Mission régionale d'autorité environnementale

**Avis délibéré sur le projet d'exploitation
de sel à Gellenoncourt (Meurthe-et-Moselle)
de la société Compagnie des Salins du Midi et des Salines de l'Est**

n°MRAe 2018APGE85

Nom du pétitionnaire	Compagnie des Salins du Midi et des Salines de l'Est (CSME)
Commune(s)	Gellenoncourt
Département(s)	Meurthe-et-Moselle
Objet de la demande	Autorisation d'ouverture de travaux miniers – Mine de sel de sodium
Date de saisine de l'Autorité Environnementale	02/08/18

Schéma conceptuel de la diffusion du sel dans la cheminée d'effondrement vers le Rhétien (dossier de demande d'autorisation)

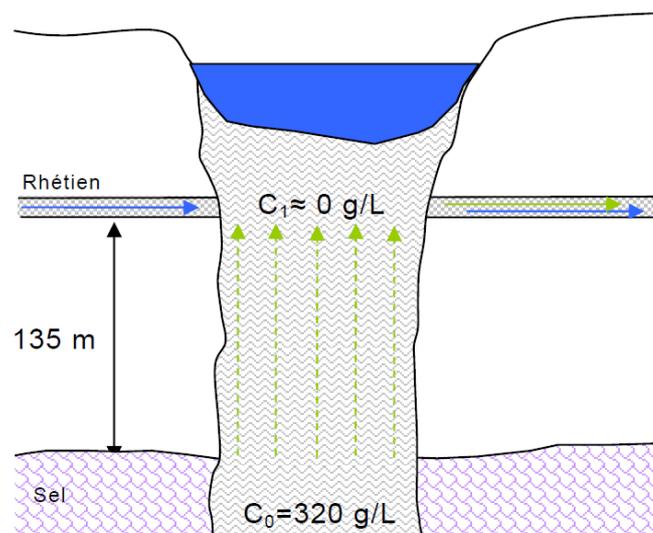
L'analyse du dossier a amené l'Autorité environnementale à considérer que cette hypothèse de seul transfert du sel par diffusion et de non dissolution du sel devait être confirmée par d'autres études, dès lors qu'elle détermine majoritairement l'évaluation de l'impact du projet.

Elle considère en effet que d'autres phénomènes peuvent être envisagés qui pourraient entraîner la dissolution de sel. En particulier, la prise en compte de la pression osmotique dans le potentiel hydrique de la saumure fait apparaître un fort gradient hydraulique entre l'eau douce de surface et la saumure présente dans les couches salifères, générateur de flux d'eau douce du haut de la cheminée (lac et aquifère du Rhétien) vers la saumure, avec dissolution et mise en pression de la saumure.

Ce phénomène sera ou non négligeable selon la vitesse du transfert de l'eau douce vers la saumure, fonction du coefficient de transfert entre eau douce et saumure⁸. L'application du coefficient de transfert donné par le tiers expert donne des flux importants d'eau douce vers la saumure, juste après arrêt de l'exploitation⁹, et des niveaux de dissolution du sel inacceptables.

Il est donc important de faire confirmer l'absence de dissolution du sel en place après l'exploitation.

L'Autorité environnementale recommande donc à l'exploitant de produire une analyse critique des modèles ou schémas de principes utilisés pour caractériser l'évolution à long terme (phase post exploitation) de la chambre d'effondrement, et la dissolution du sel, et leurs conséquences en termes de rejets de sel dans les eaux et de stabilité des terrains ; le cas échéant, il conviendra de produire une expertise tierce des résultats obtenus, basée sur d'autres méthodes, comme le retour d'expérience sur des sites similaires et proposer des mesures de suivi et de prévention adaptées au nouveau schéma de fonctionnement.

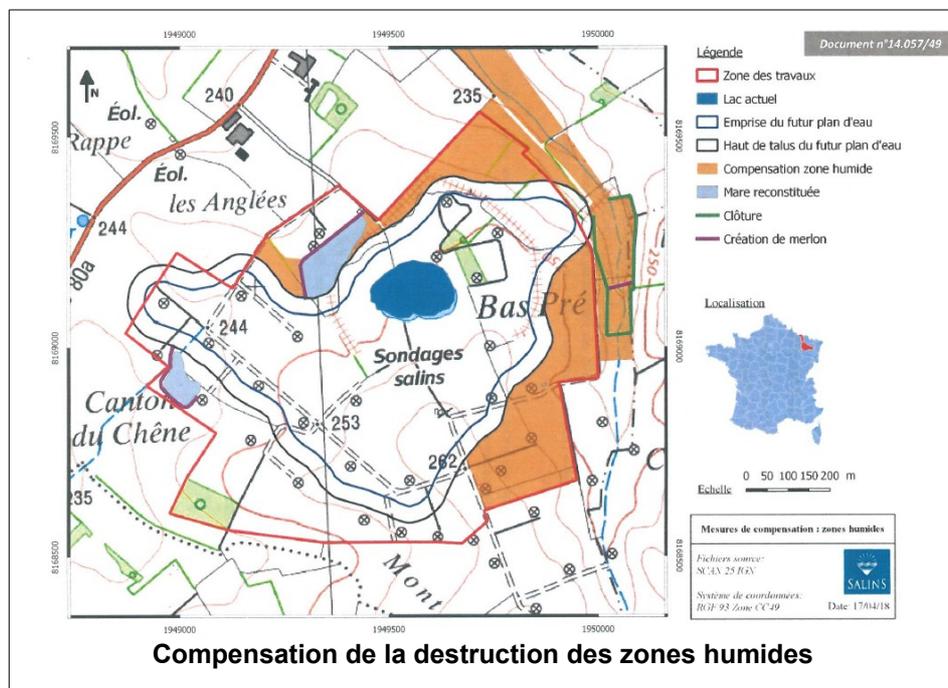
Ces mesures compensatoires sont prévues en périphérie de la zone des travaux. La carte représentant ces mesures ne permet pas d'identifier la limite septentrionale des zones humides reconstituées.

L'Autorité environnementale recommande de préciser la nature des mesures compensatoires et leurs modalités de gestion.

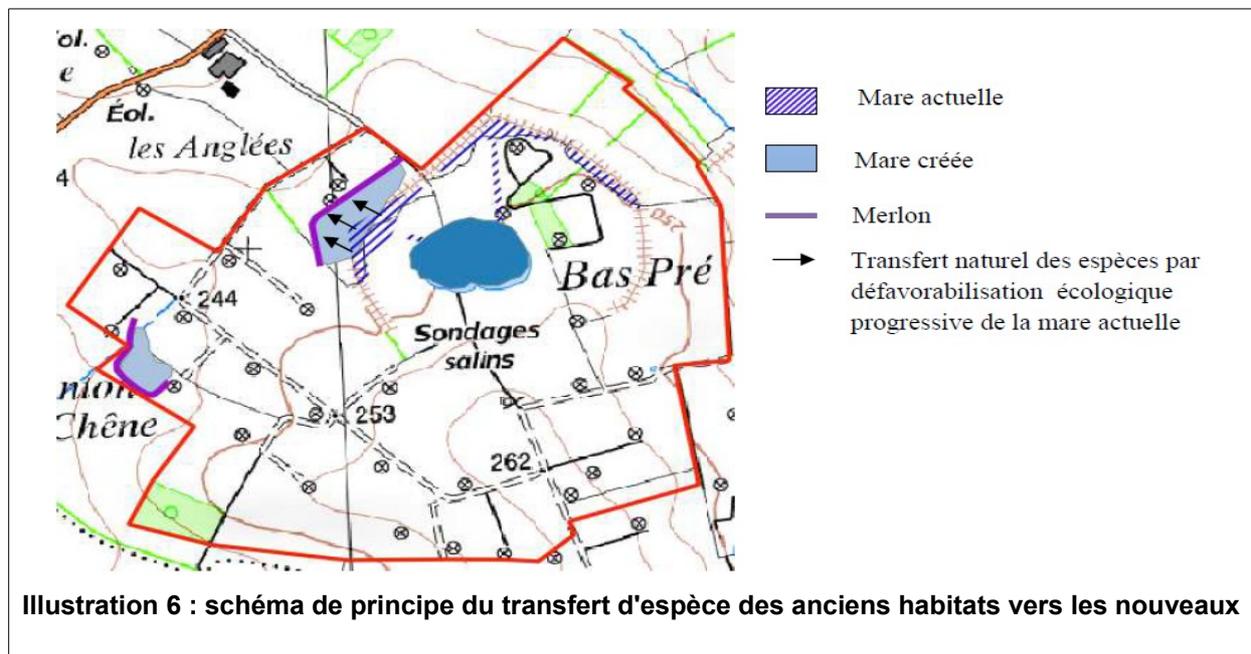
- recréer des mares équivalentes à celles présentes dans la zone des travaux (*Illustration 6*) et protéger 21,7 ha de zones humides actuellement utilisés par les agriculteurs ; les grandes cultures seront converties en espace naturel ;
- clôturer un hectare de zone humide autour du ruisseau de la Pissote afin d'interdire aux bovins l'accès aux berges ;
- planter et renforcer les haies et les bosquets favorables à la reproduction, à l'alimentation et au transit des espèces à enjeux présentes sur le site
- aménager 14 abris constitués de blocs de roche au nord et à l'ouest du futur plan d'eau pour permettre aux reptiles et amphibiens de trouver de nouveaux sites à coloniser.

L'Autorité environnementale recommande au demandeur de préciser :

- **les demandes de dérogation « espèces protégées » sollicité pour son projet ;**
- **les modalités techniques, foncières et financières prévues ou d'ores et déjà mises en place pour la gestion et le suivi des mesures de compensation.**
